**PAUR ex D.Lgs. 152/2006 art. 27-bis e L.R. 10/2010 art. 73-bis, “Progetto di del Parco eolico denominato “Badia del Vento” della potenza di 29,4 MW composta da n. 7 aerogeneratori ed opere di connessione ubicati nel comune di Badia Tedalda (AR).
Proponente: F.E.R.A S.r.l.**

Il presente rapporto, redatto nell’ambito delle osservazioni di parte Club Alpino Italiano Gruppo Regione Toscana, prende in considerazione esclusivamente gli aspetti geologici e geologico tecnici relativi alle scelte progettuali ed alle loro interferenze con l’ambiente montano e pedemontano, così come esposte nel progetto la cui documentazione è stata depositata alla Regione Toscana - Settore Valutazione di impatto ambientale-Valutazione ambientale strategica - Opere pubbliche di interesse strategico regionale.

Gruppo Regionale CAI Toscana
Commissione Scientifica
Geologo Marco Bastogi

Stralcio carta Geomorfologica Toscana (Geoscopia, non in scala)

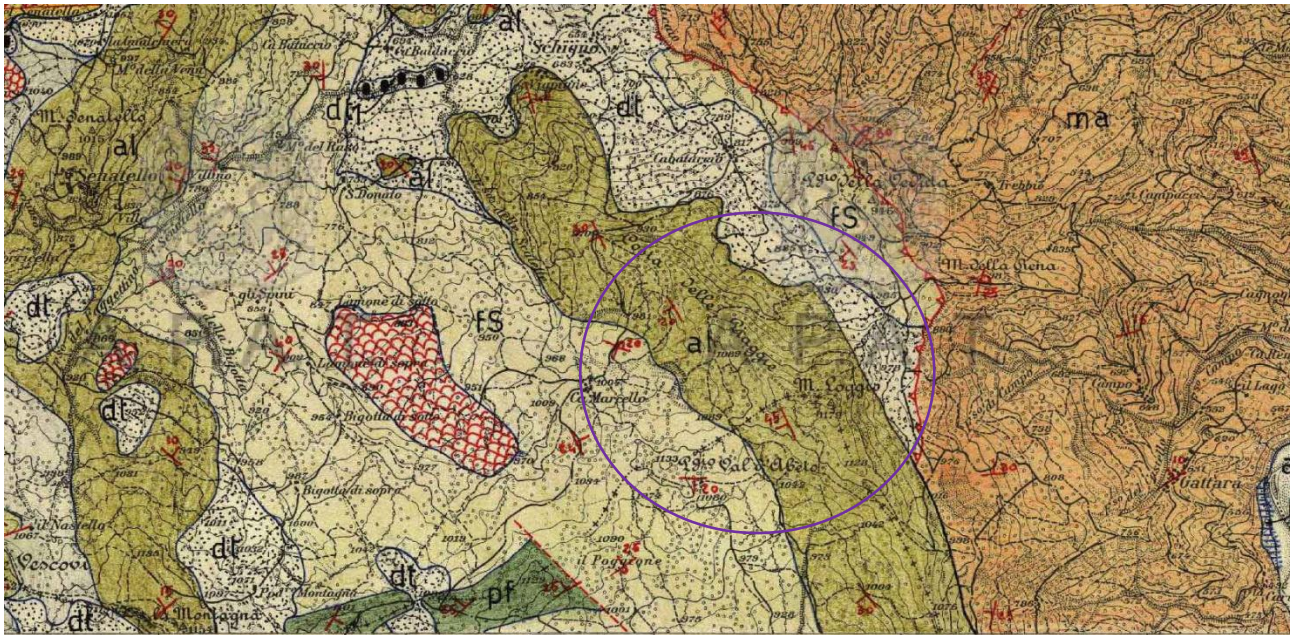
L'intervento ricade inoltre in categoria topografica ben diversa dalla T1 (Tab. 3.2.IV delle Norme tecniche) in una località dove, per entrambi i versanti, sono segnalate problematiche di stabilità (Vd. stralci cartografici allegati) e dove, soprattutto certe litologie, sono notoriamente soggette a instabilità. L'allegato, per questi casi prevede espressamente *almeno due verticali in*

Si osserva che la relazione geologica ha preso in considerazione le condizioni geologiche generali del solo versante Toscano, ma la stabilità di un'area, come penso sia abbastanza intuibile, non è circoscritta da un limite amministrativo e sarebbe stato quanto meno normale prendere in considerazione anche quest'ultimo versante che presenta analoghe problematiche (Vd. stralci cartografici allegati).

Stralcio tratto dalla cartografia geologica nazionale (originale d'autore) che indica l'assetto della formazione rocciosa in sito a franapoggio.

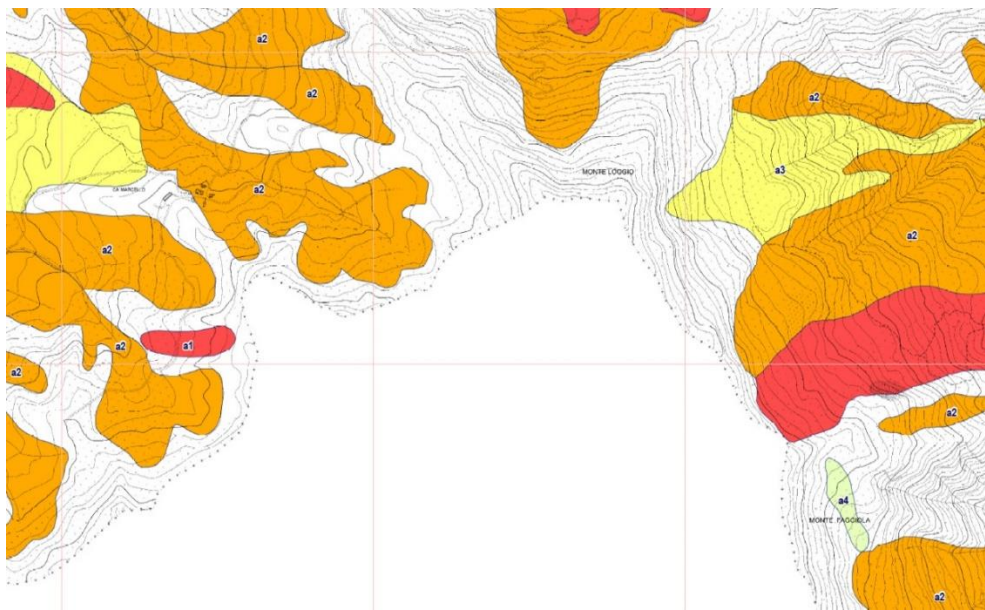
In questi casi dove le condizioni stratigrafiche nei casi migliori indicano strati di calcari marnosi intercalati ad altri strati marnosi argillitici notoriamente, geotecnicamente più scadenti, dato il loro assetto franapoggio (sul versante di progetto gli strati immergono in direzione sud, sud-ovest con inclinazioni di 30°- 45° - Vd. stralcio geologico allegato), un importante aspetto quest'ultimo, completamente trascurato dalla relazione geologica, fanno potenzialmente propendere per una mobilitazione planare lungo la superficie di strato, il metodo adottato oltre che fuorviante della effettiva condizione di stabilità del sito per l'uso di parametri stimati, è indiscutibilmente in contrasto con le norme vigenti (NTC 2018).
